**COMUNICADO N°4**

**LICITACIÓN PÚBLICA 01/25 Exp. 2024-12248 CONSTRUCCIÓN DE LA PLAZA SAN MARTIN EN LA CIUDAD DE RIVERA**

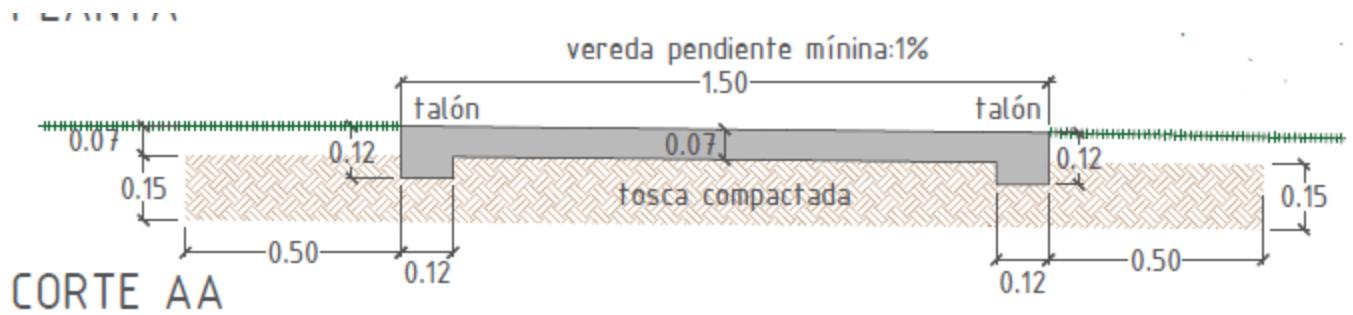
**C.1)** El rubrado indica en los puntos 3.1 Contrapiso del pedregullín lavado SECTOR 1 - PLAZA TOPOGRAFICA; 3.3 Contrapiso del pedregullín y baldosas SECTOR 2 - PLAZA SOMBRAS y 3.6 Contrapiso del hormigón peinado VEREDA PERIMETRAL pero en Memoria se indica para ese punto 3.1 lo siguiente, lo cual no coincide con ninguno de los

ítems

### **3.1 CONTRAPISO (RUBROS 3.1, 3.3, 3.5, 3.6)**

Balasto compactado espesor mínimo de 20cm y según tipo de suelo quedando la variación del espesor a criterio de el/la ADO, colocados en 2 capas de 10 y compactado y humedesido entre ellas. Deberá superar 50cm el ancho de los pavimentos para evitar erosión formando un talud en caso de desniveles. La base deberá estar humedecida previo al vertido del hormigón + Balasto cementado e:10cm (con un contenido de cemento de 100 kg por m3).

Lo mismo sucede en otros ítems. Cómo debemos proceder para presupuestar? Pueden aclarar? **R.1) De todas formas se aclara que el punto 3.1 de la memoria incluye los rubros 3.1, 3.3, 3.5, 3.6, tal como se indica entre paréntesis. Por otro lado, el rubro 3.2 de la memoria se corresponde con el rubro 3.2 del rubrado, tal como se indica entre paréntesis. Por lo tanto, el paquete de cementada y balasto compactado es válido para todos los pavimentos, la diferencia es que cuando se trata de baldosas o caucho se le suma un contrapiso de hormigón de 7cm.**
